Anexo: Observaciones de Representados

A continuación transcribimos cada una de las observaciones, señalando cómo se contestan en la RCA y explicando por qué a nuestro juicio dicha respuesta y el contenido de la resolución implica una no consideración de nuestras observaciones, tal cual como aparece en el documento adjuntado a la Resolución de Calificación Ambiental.

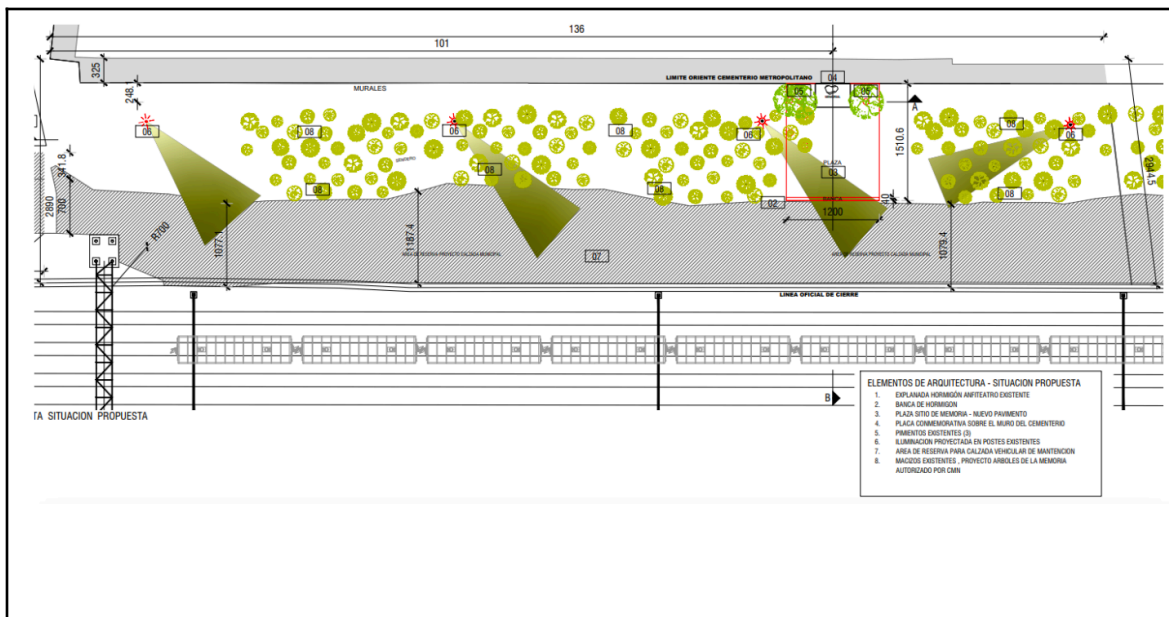
Observación: *Se señala en la Declaración que las mejoras al Memorial contemplan un **trabajo en conjunto con la comunidad**. Se solicita al titular aclarar de qué forma y en qué medida se incluirá a la comunidad en esta propuesta, ya que la actividad mencionada supone una intervención en un lugar de gran importancia para la comunidad.*

Respecto a la intervención en el Memorial Víctor Jara, el compromiso voluntario “CAV-01: Mejoramiento participativo del acceso al Pasaje Grohnert y del entorno al Monumento Histórico Victor Jara” busca restituir el espacio deteriorado para así agregar valor urbanístico al entorno del monumento, como también incluir obras de paisajismo, manteniendo intactos los atributos del mismo. Para lo anterior, se presenta en el Anexo 6 de la Adenda Complementaria los respectivos antecedentes y contenidos que acreditan la intervención a realizar.

El titular ha informado que durante el año 2023 sostuvo reuniones y mesas de trabajo tanto con las comunidades, como con representantes de las distintas organizaciones asociadas al Memorial Víctor Jara de la comuna de Lo Espejo (Centro Cultural de la Feria y Mesa de la Memoria), a fin de presentar el proyecto “Mejoramiento al Memorial Victor Jara”.

En respuestas a observaciones 1.6 y 7.7 de la Adenda Complementaria el 2 de septiembre de 2023, se materializó la iniciativa de la Corporación Cultural La Feria, denominada “Árboles por la Memoria”, aprobada por el Consejo de Monumentos Nacionales conforme a Ordinario No2996 de fecha 18.07.2023, la cual consideró la plantación de 218 árboles nativos. Atendida esta situación, el proyecto original a desarrollar por EFE en el Monumento Histórico fue ajustado considerando los cambios recientes en el uso y configuración del terreno, para lo cual se realizó un levantamiento Aero fotogramétrico con Dron que se presenta en Anexo 11 de la Adenda Complementaria, definiendo que el proyecto de intervención en el Memorial se limitará a la restauración de la placa conmemorativa, el mejoramiento de la explanada y plaza dura que enfrenta a la placa conmemorativa, y la restitución de las luminarias existentes, para lo cual se presenta en Anexo 6 la Actualización del PAS 131 con el detalle de las obras a ejecutar y las especificaciones técnicas para ello, lo cual permitirá jerarquizar la lectura del Sitio de Memoria y su contexto. Respecto a la planificación vial de la Av Clotario Blest, el proyecto propuesto por EFE para la explanada frente a la placa conmemorativa, fue retranqueado de modo de mantener el espacio dejado por la iniciativa “Arboles por la Memoria”.

Por otro lado, en la figura que se replica a continuación, se observa la situación actual en el Monumento Histórico, en donde se grafica en negro lo existente (incluyendo la plantación efectuada por la iniciativa “Árboles por la Memoria”) y en rojo aquellas obras y actividades a desarrollar por EFE.

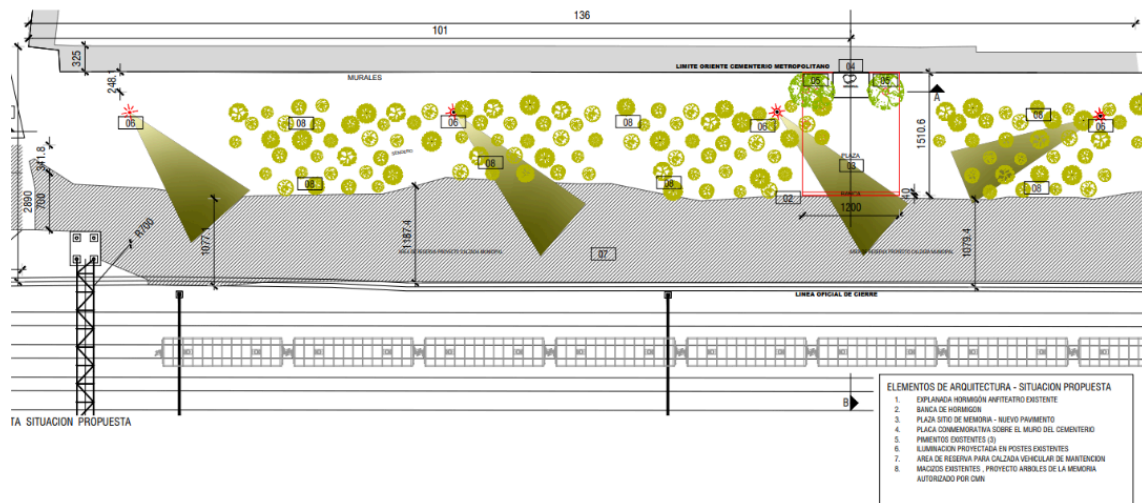
existe. ¿Por qué no un parque? ¿Cuesta tanta plata que no puedan recuperar?

Respecto a la intervención en el Memorial Víctor Jara, el compromiso voluntario “CAV-01: Mejoramiento participativo del acceso al Pasaje Grohnert y del entorno al Monumento Histórico Víctor Jara” busca restituir el espacio deteriorado para así agregar valor urbanístico al entorno del monumento, como también incluir obras de paisajismo, manteniendo intactos los atributos del mismo. Para lo anterior, se presenta en el Anexo 6 de la Adenda Complementaria los respectivos antecedentes y contenidos que acreditan la intervención a realizar.

El titular ha informado que durante el año 2023 sostuvo reuniones y mesas de trabajo tanto con las comunidades, como con representantes de las distintas organizaciones asociadas al Memorial Víctor Jara de la comuna de Lo Espejo (Centro Cultural de la Feria y Mesa de la Memoria), a fin de presentar el proyecto “Mejoramiento al Memorial Víctor Jara”.
